ÚZEMNÍ PLÁN MĚSTA BRNA

Textová část Odůvodnění

Kapitola 18 Rozhodnutí o námitkách (včetně odůvodnění)

Souhrn podání SP9 *(s osobními údaji)*

10/11. Plocha při ulici Černovické

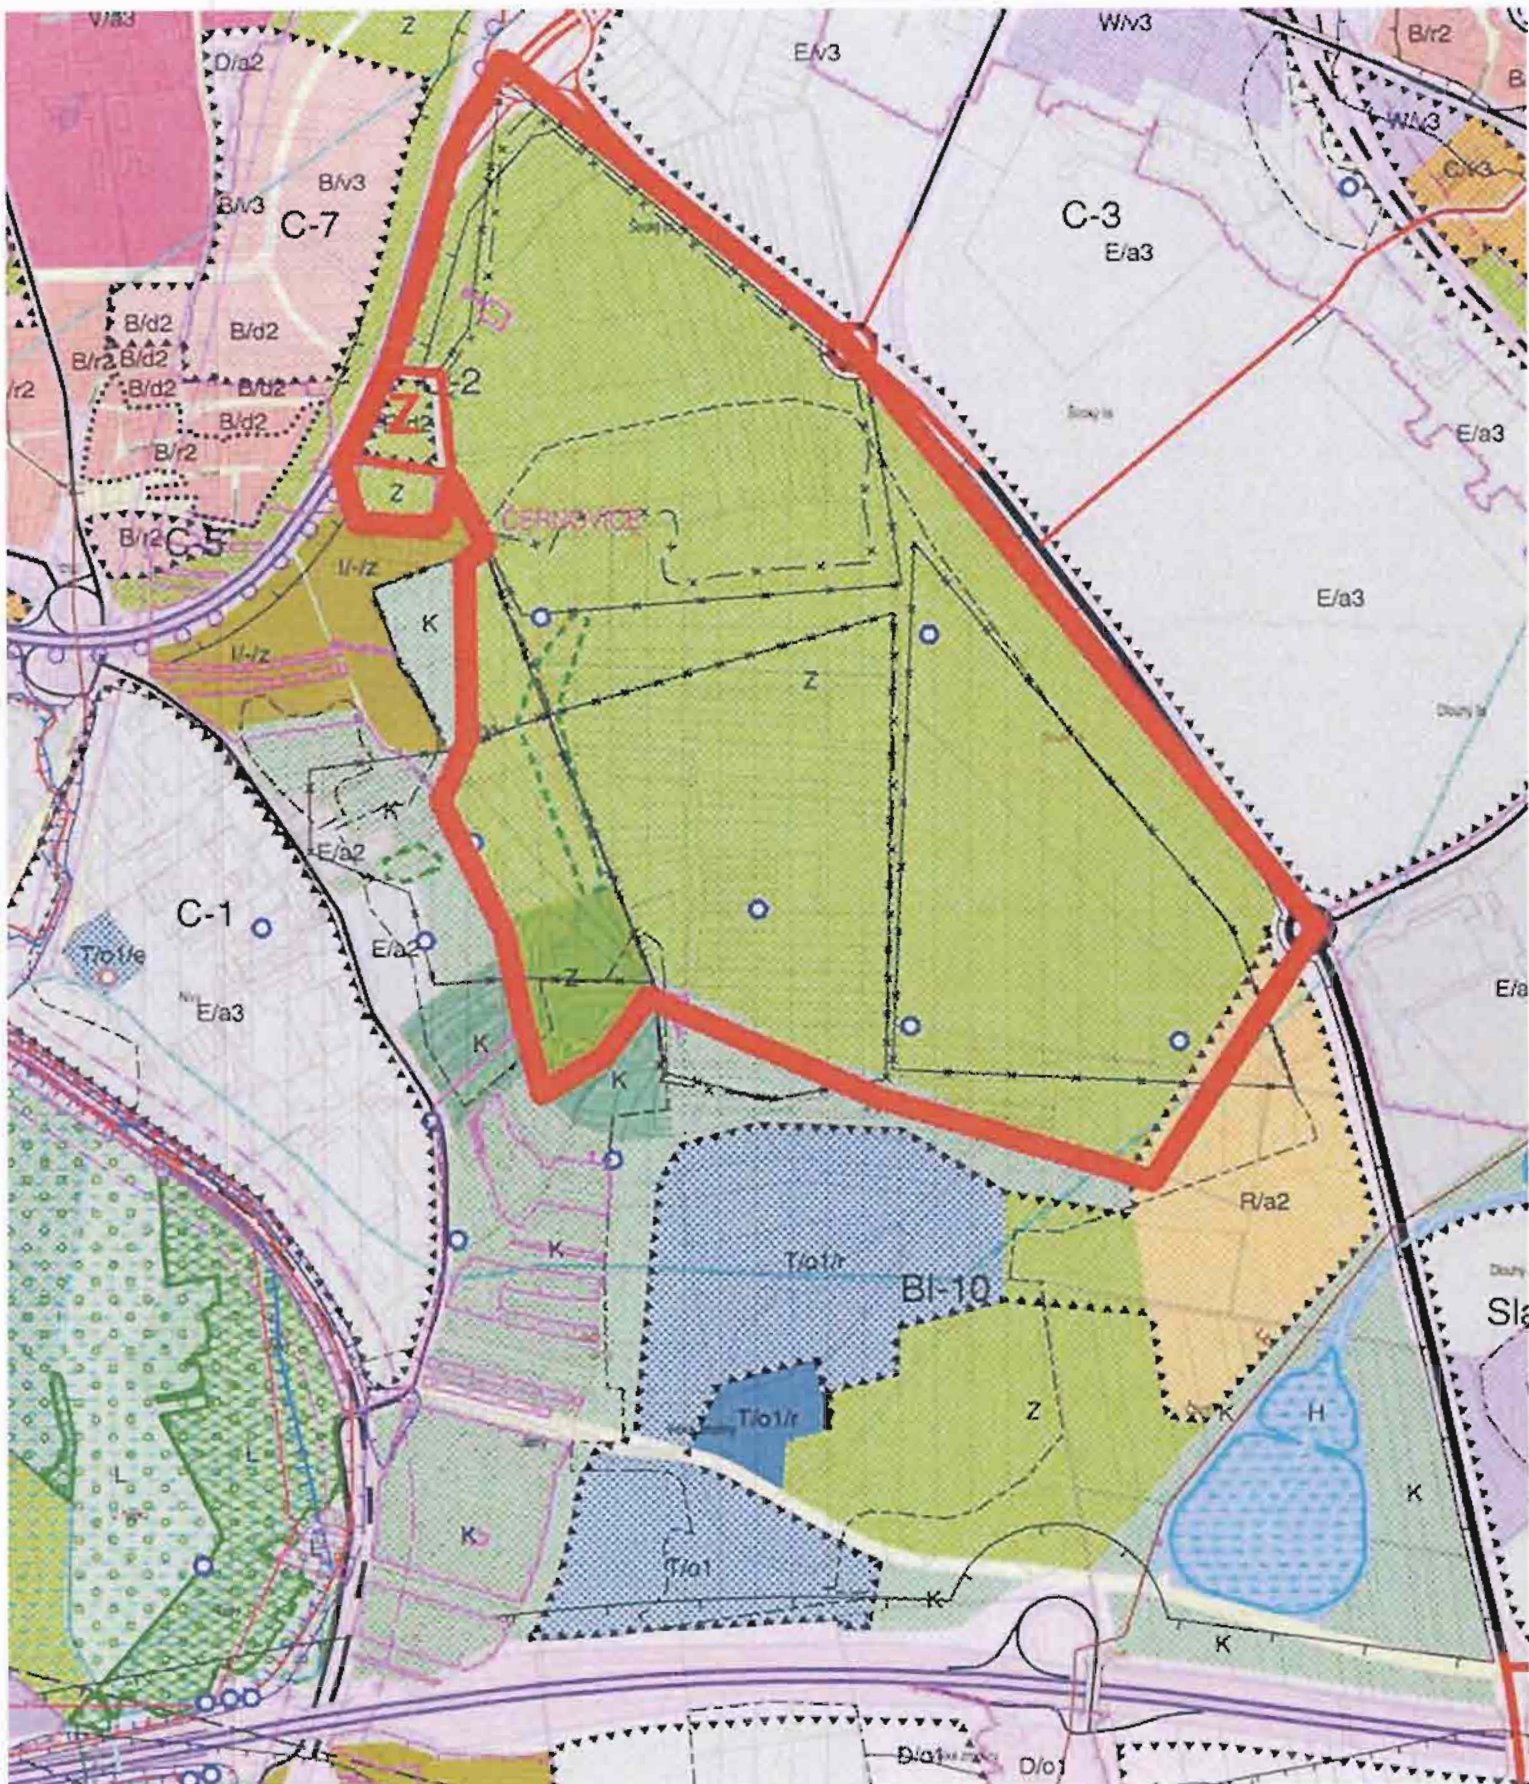
ZMČČ **požaduje** zpracovat , aby plocha C2 (X/a3 dle varianty I a III) při ulici Černovické byla řešena dle varianty II, plocha městské zeleně (Z) a požadovat nahradit přiléhající plochu rekreace v této variantě (R/dz) za plochu městské zeleně. /10/11

10/13. Křižovatka Černovické – Faměrovo náměstí

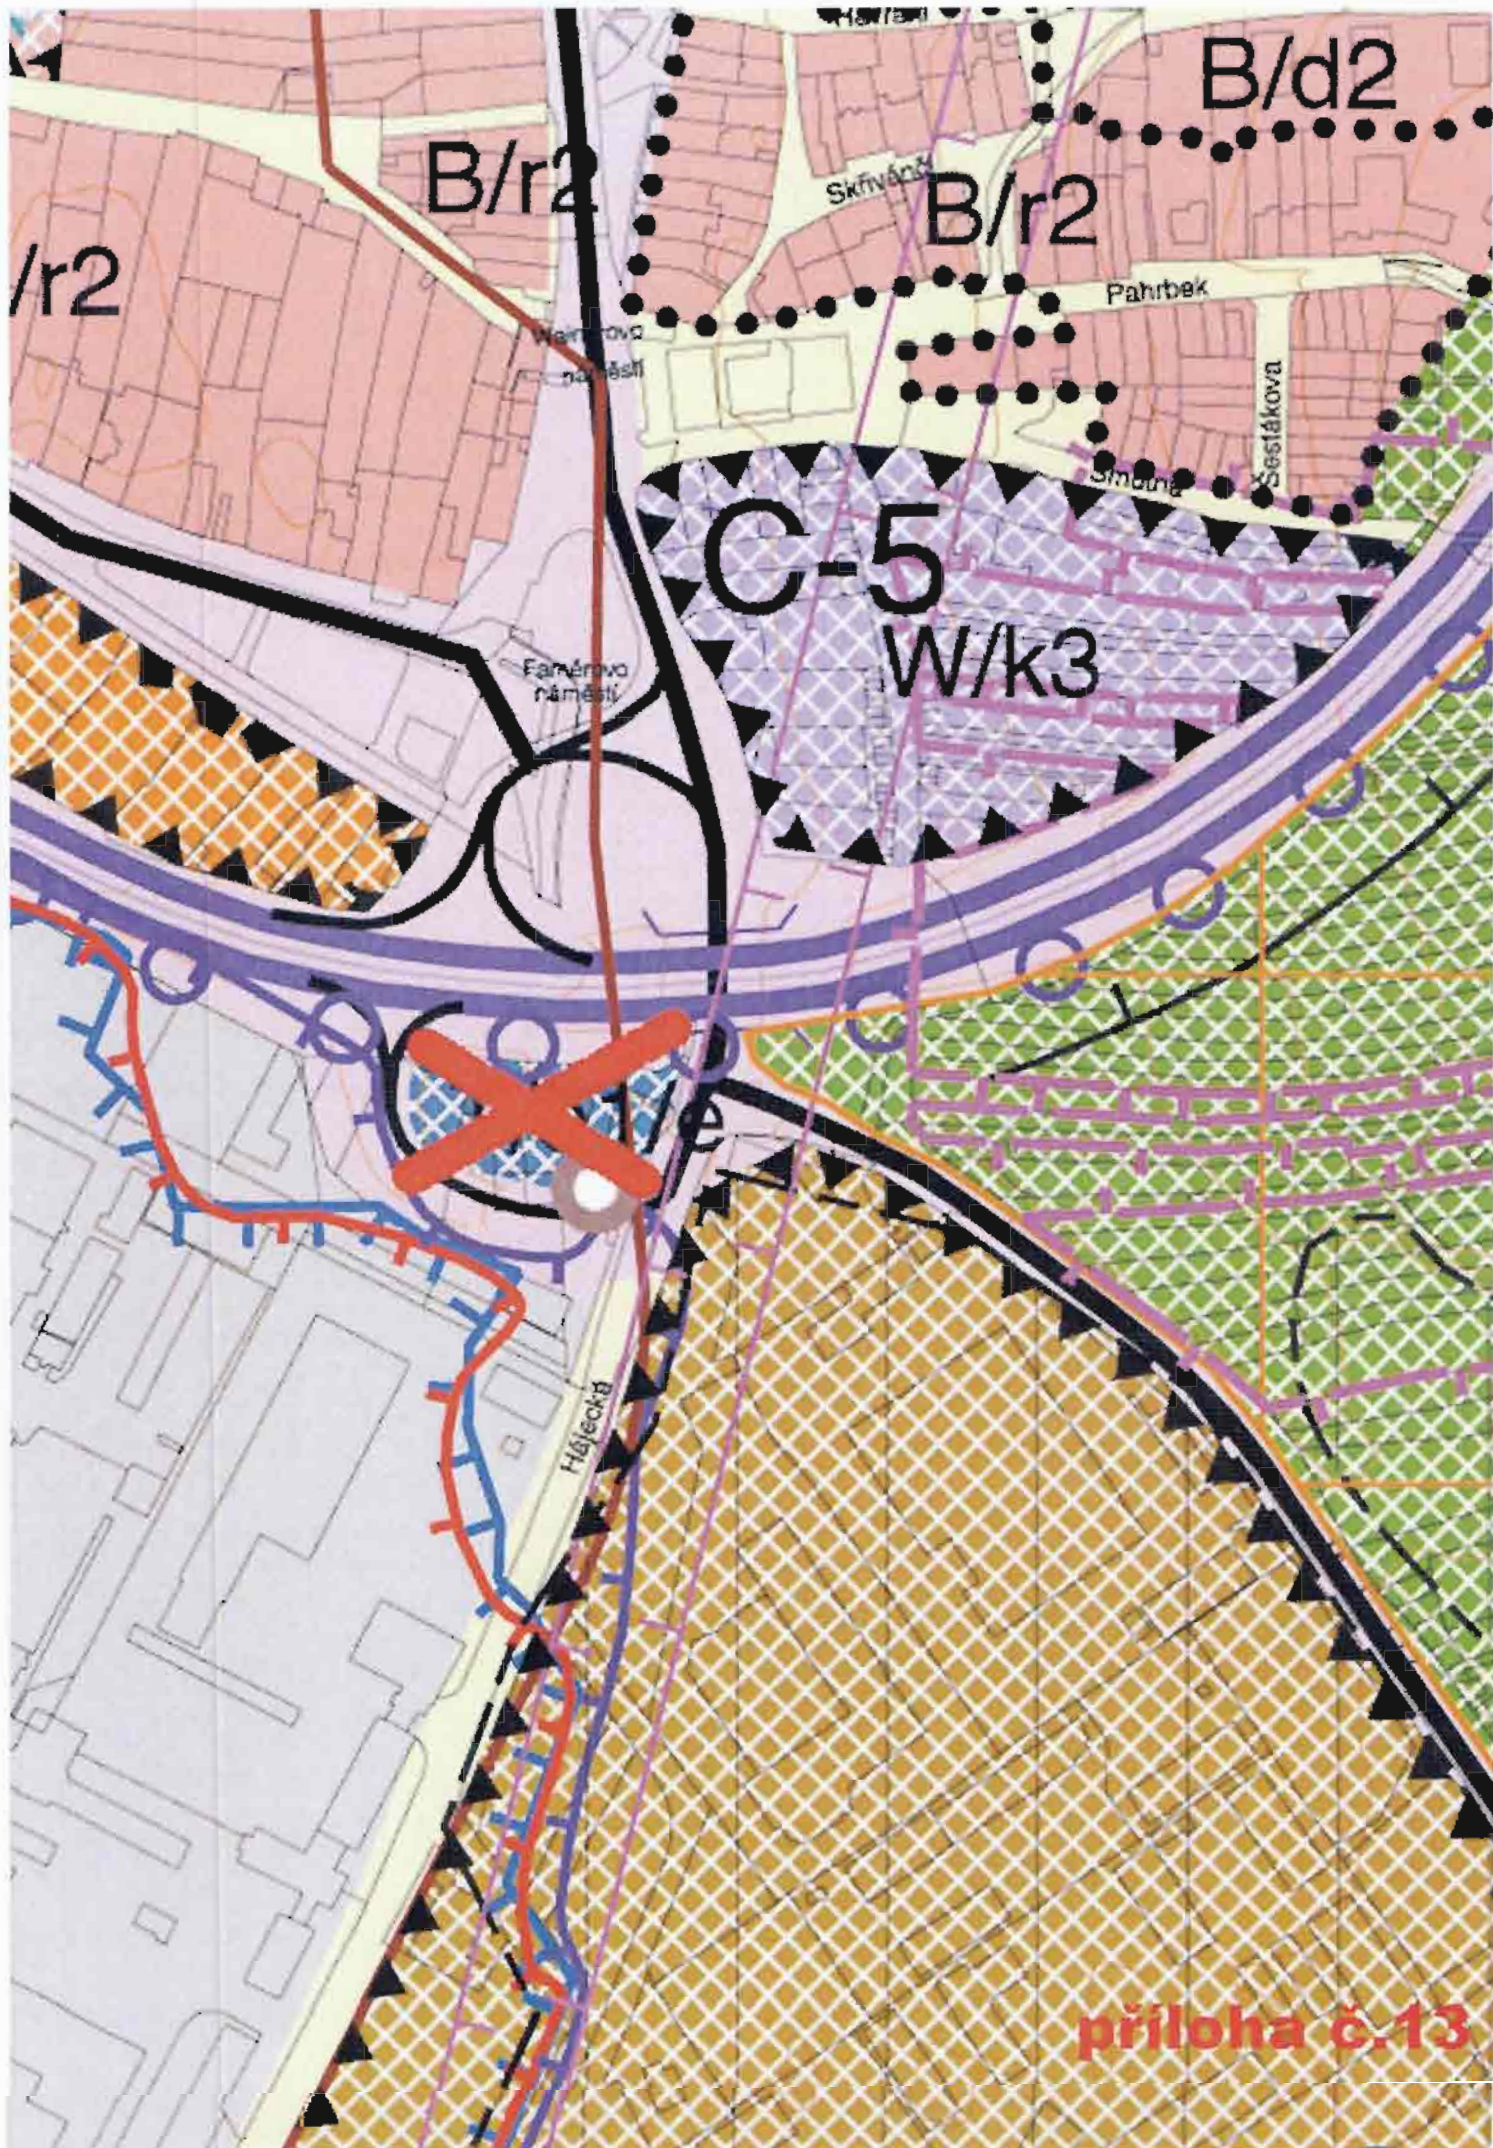
ZMČČ **požaduje** zpracovat - zamítnout funkční využití T/ol/e navržené ve variantě I uvnitř křižovatky Černovická-Faměrovo náměstí. /10/13
